Comune di MONTIERI
Provincia di GROSSETO

Oggetto: **[ID 2199] PAUR n. 3 postazioni Concessione Travale – Enel Green Power Italia S.r.l.-
Richiesta pareri e contributi su documentazione integrativa –
Invio parere**

Figura 7-1 Disposizione delle aree di cantiere ed identificazione delle aree di accumulo temporaneo e di caratterizzazione (Area B) e di accumulo temporaneo in attesa di conferimento (Area C) - Stralcio elaborato di progetto GRE.EEC.D28.IT.G.13405.00.045. Planimetria e pianta cantiere civile.

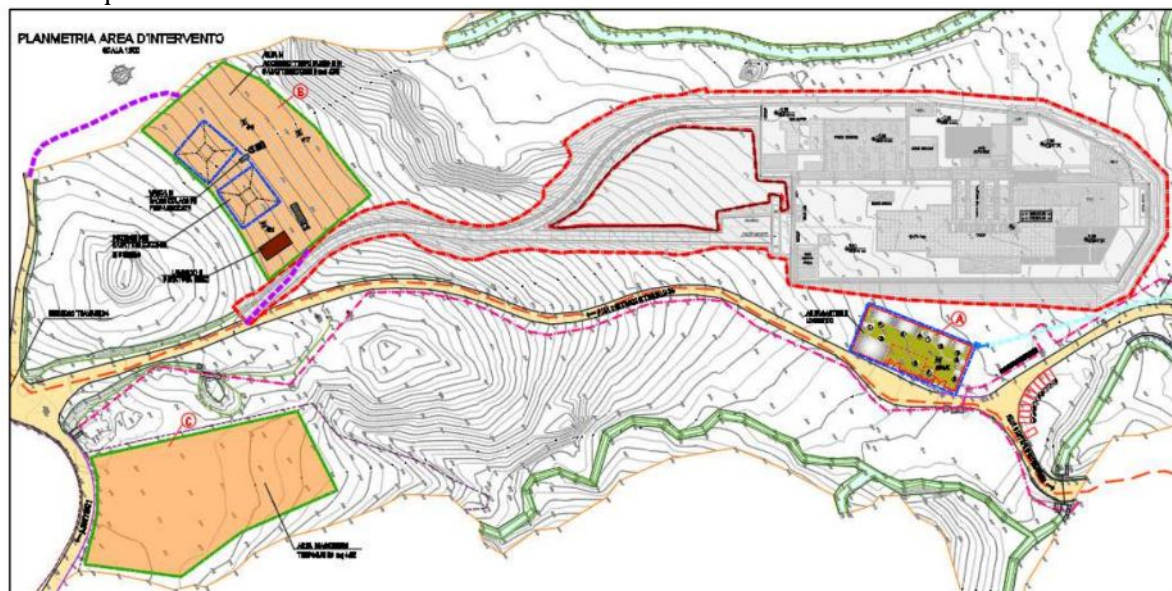
- Osserviamo che non è stata presa in considerazione l'ipotesi di allontanare verso il reimpiego il terreno vegetale risultante dallo scotico della postazione, aspetto che avrebbe ridotto l'impronta ambientale del progetto sul territorio permettendo di evitare di manomettere le aree previste per lo stoccaggio delle terre (vedasi aree colorate nell'estratto planimetrico sottostante). E' inoltre del tutto contraria ad ogni principio ecologico l'ipotesi, scritta nel PUT preliminare, di destinare ad impianti di recupero/trattamento, come rifiuto, il terreno di scotico quantificato in ben 2920 mc.

Osserviamo inoltre altri aspetti incerti, come l'indicazione di conferire "ad impianto di idonee caratteristiche" un volume di 1400mc.

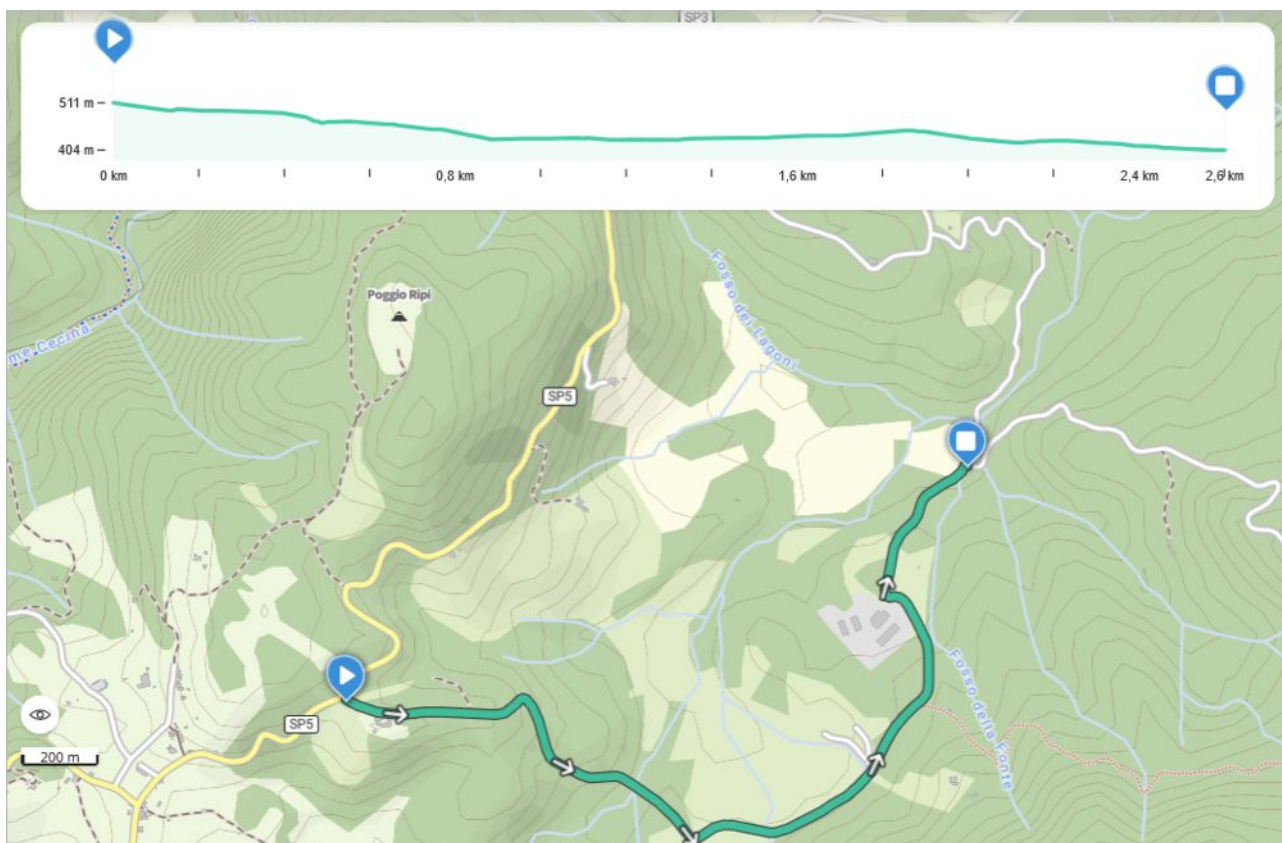
- La nuova planimetria M07207_CoMo2 con la posizione degli elementi non risponde alla richiesta di definire alcuni punti significativi delle opere rispetto a punti catastali ben identificabili, mediante distanze ed angoli.

Percorso alternativo esistente – 2.0 km

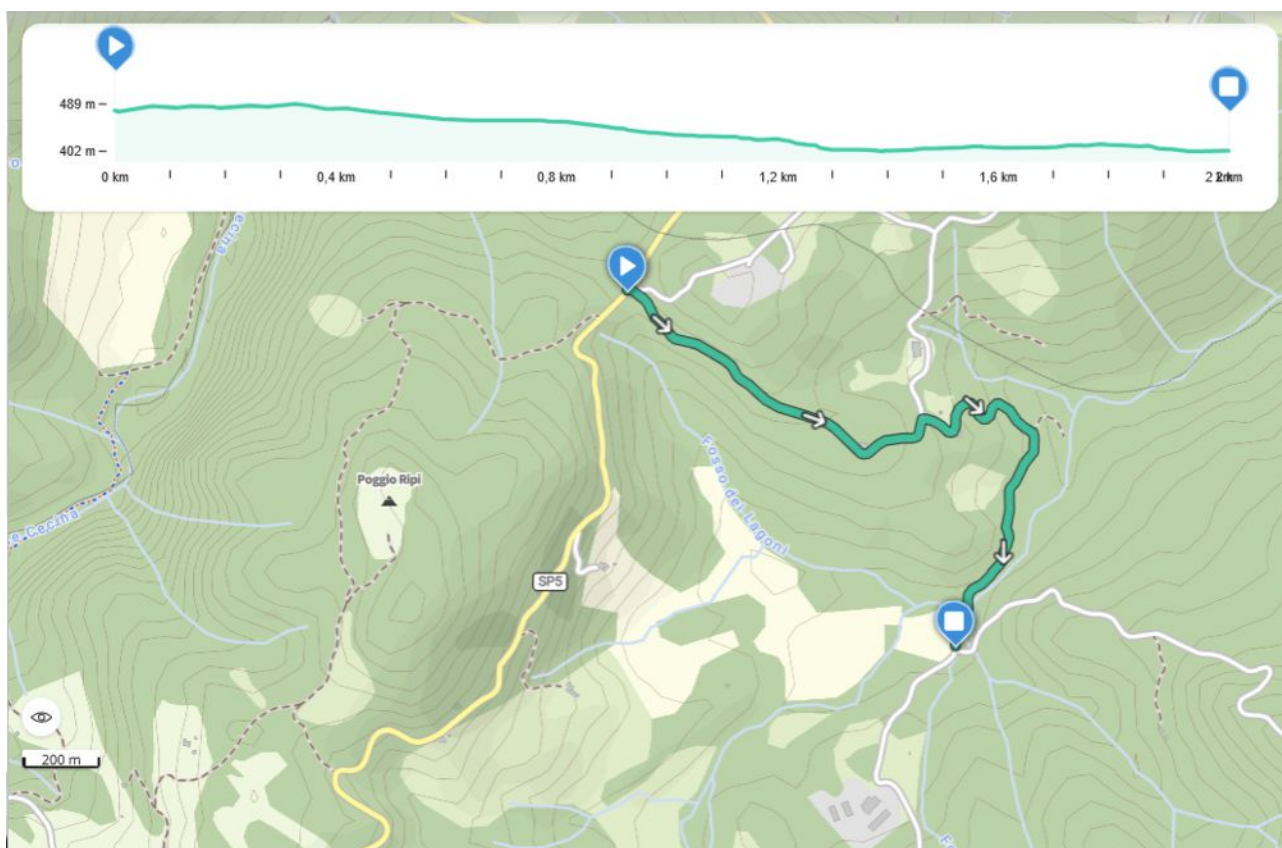
- Ancora ai fini di una maggiore compatibilità ambientale degli interventi, la riduzione del traffico veicolare sul percorso in questione può essere ottenuta attraverso l'utilizzo di una viabilità alternative esistente, peraltro di proprietà e quindi a disposizione dell'azienda; ipotesi peraltro già suggerita da questa Amministrazione e non presa in esame.
